【公報種別】特許法第17条の2の規定による補正の掲載

【公開番号】特開2017-63551(P2017-63551A)

【出願番号】特願2015-187742(P2015-187742)

【手続補正書】

【図9】

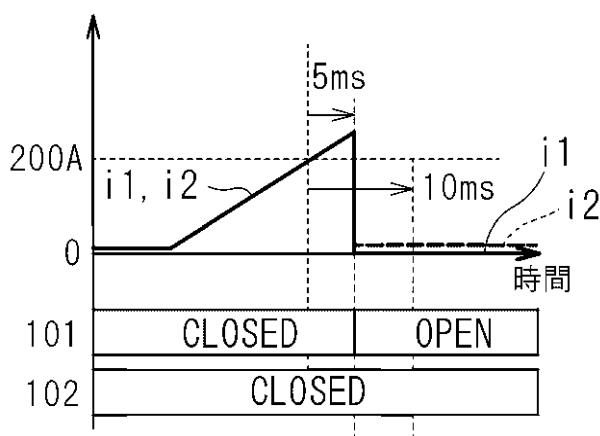
【手続補正5】

【補正対象書類名】図面

【補正対象項目名】図9

【補正方法】変更

【図10】

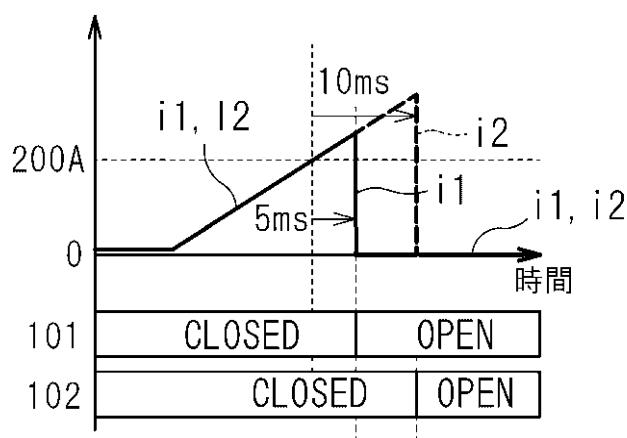
【手続補正6】

【補正対象書類名】図面

【補正対象項目名】図10

【補正方法】変更

【図 1 1】

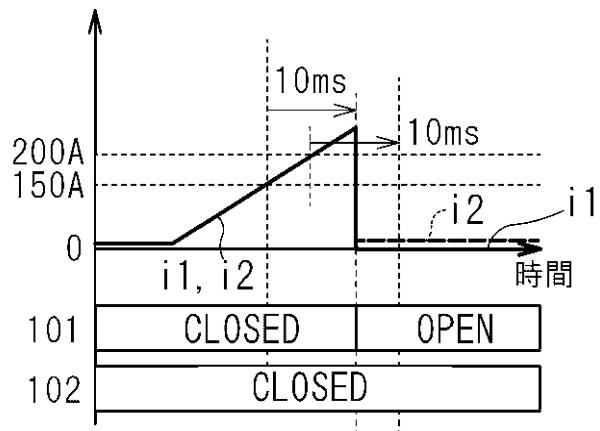
【手続補正7】

【補正対象書類名】図面

【補正対象項目名】図11

【補正方法】変更
